RESOLUCIÓN No. 409 DEL 10 DE MARZO DE 2025, ARMENIA QUINDIO

"POR MEDIO DE LA CUAL SE NIEGA UN PERMISO DE VERTIMIENTO DE AGUAS RESIDUALES DOMÉSTICAS PARA UNA VIVIENDA CAMPESTRE CONSTRUIDA EN EL PREDIO DENOMINADO 1) CO RECREACIONAL CAMPESTRE SAN JOSE II SE ENCUENTRA EN EL CORREDOR SUBURBANO MURILLO TRAMO I LT ALOJAMIENTO 4 LT UBICADO EN LA VEREDA ARMENIA DEL MUNICIPIO DE ARMENIA (Q) Y SE ADOPTAN OTRAS DISPOSICIONES"

**CONCEPTO TÉCNICO DE NEGACION PARA TRÁMITE DE PERMISOS DE VERTIMIENTOS
CTPV: 391 de 2024**

Imagen 1. Esquema corte de Tanque Séptico y FAFA.

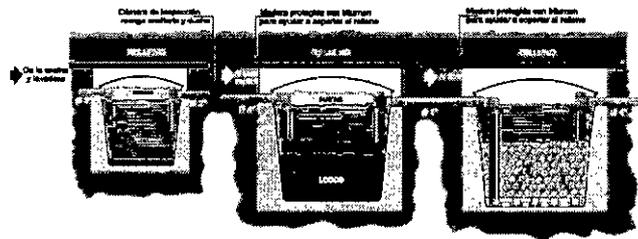
Tanque séptico: En memoria de cálculo y planos se muestra que el tanque séptico es tipo cónico en prefabricado convencional, el cual posee dimensiones de 1.36m de Ø (Diámetro), y 0.95m de altura útil, con un volumen final fabricado de 1000 Litros.

Filtro Anaerobio de Flujo Ascendente FAFA: En memoria de cálculo y planos se muestra que el Filtro FAFA, corresponde a un tanque tipo cónico en prefabricado convencional, el cual posee dimensiones de 1.36m de Ø (Diámetro), y 0.95m de altura útil, con un volumen final fabricado de 1000 Litros.

Disposición final del efluente cuartel: Como disposición final de las aguas residuales domésticas tratadas se diseña un campo de infiltración. La tasa de percolación obtenida a partir de los ensayos realizados en el sitio es de 3.47 min/pulgada, de absorción media rápida. El campo de infiltración presenta dimensiones de 1 zanja de 15m de largo. Y 0.70m de ancho.

Imagen 1 Tomada del Google Earth Pro

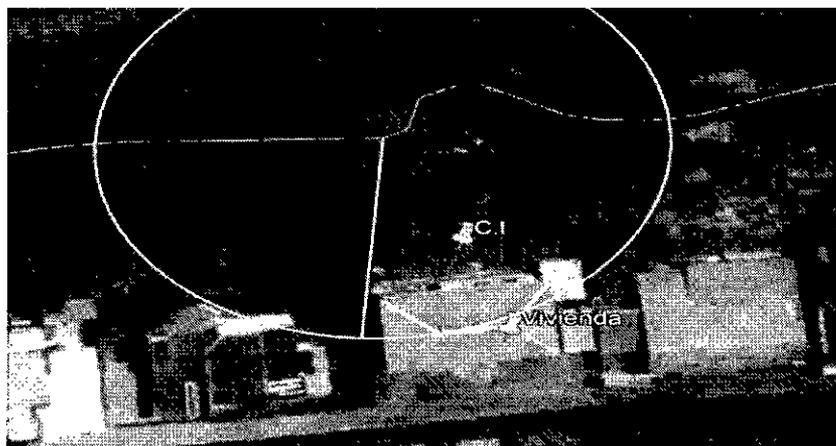
Según lo observado en el SIG Quindío se evidencia que el predio se encuentra fuera de los polígonos de Distritos de Conservación de Suelos (DCS) y del Distrito Regional de Manejo Integrado de la Cuenca Alta del Rio Quindío (DRMI), así como del polígono de reserva forestal central y la zonificación ley 2^{da}. se observa curso de agua superficial cercano al predio (Quebrada el Silencio) el cual haciendo uso de la herramienta medir del sg Quindío se establece que el cuerpo de agua superficial se encuentra a 18m del punto de

infiltración, incumpliendo así con la distancia mínima de infiltración al suelo con respecto a fuentes hidrias.
